**A nuestros clientes usuarios de:
Infinity® Acute Care System (IACS) y monitor de pacientes Infinity M540**

Aviso de Seguridad Importante

La estación de acoplamiento Infinity M500 del IACS, no cumple con los requisitos de tipo CF
Dispositivos afectados: Estación de acoplamiento Infinity M500, MS20407 Rev. 20, 21, y 23

Anexo 1: Conectores afectados en el M540

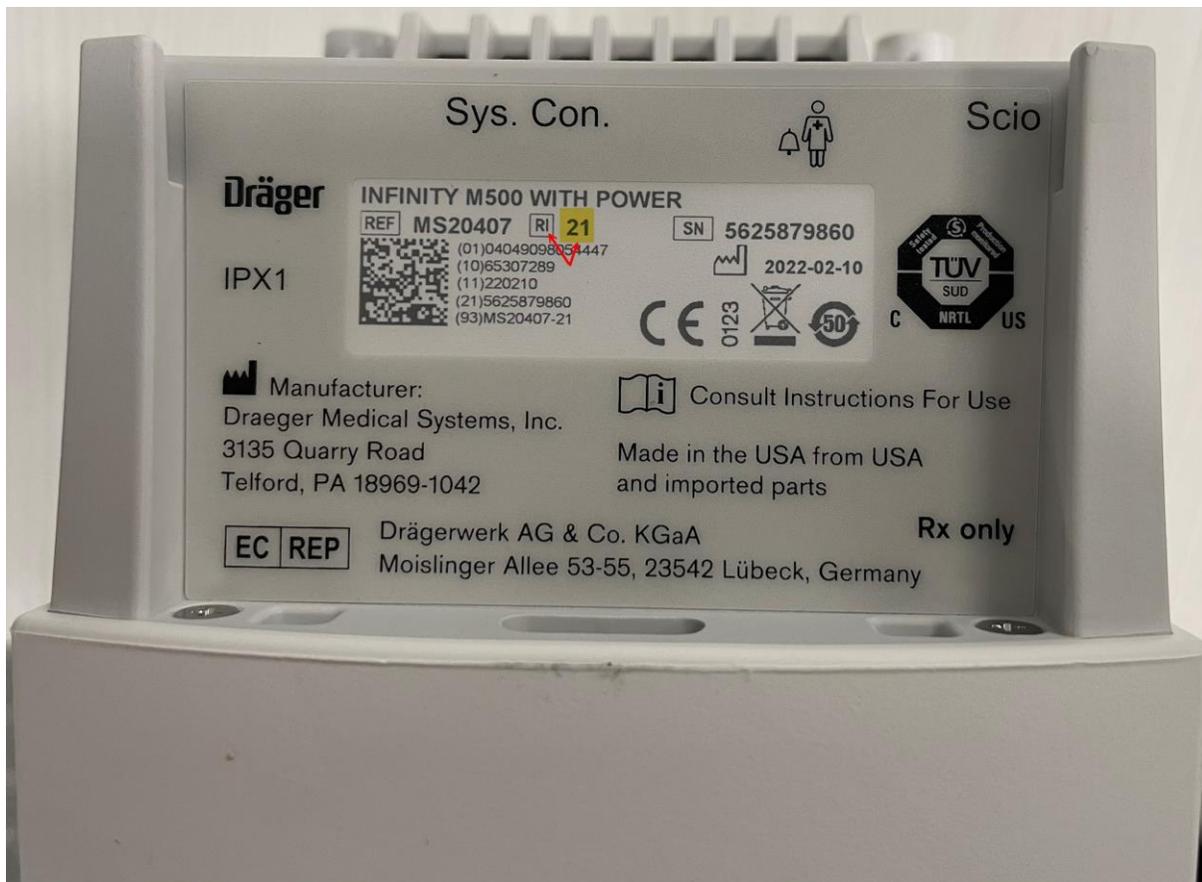
En el M540, los únicos conectores que podrían verse afectados son: conector hemo (color gris), conector SpO2 (color azul) y conector Temp (color blanco) - consulte el **Anexo 1**. Los accesorios específicos que pueden conectarse a estos puertos y pueden verse afectados son el Dual Hemo MCable, SpO2 MCables y las sondas de temperatura, respectivamente.
